Nouvelle vis - galet tendeur 55446

Information technique n° 1958

Audi A6, Volkswagen T4, LT 28-35, LT 28-46

Fig. 1 : 55446

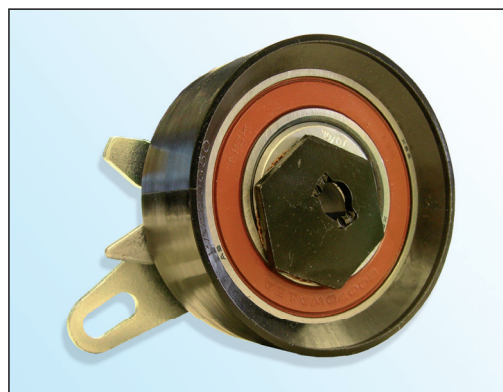
Dans le cadre du développement permanent de nos produits et de l'assurance de la qualité, RUVILLE fournit une nouvelle vis avec le galet tendeur 55446 (fig. 3).

- Tête de vis plate à empreinte Torx
- Tête de vis Ø 18,5 mm
- Classe de résistance 10.9
- Frein-filet sur le filetage
- Sécurité accrue au desserrage

RUVILLE recommande de remplacer la vis d'origine (fig. 2) par la vis fournie.

20 ± 1,5 Nm
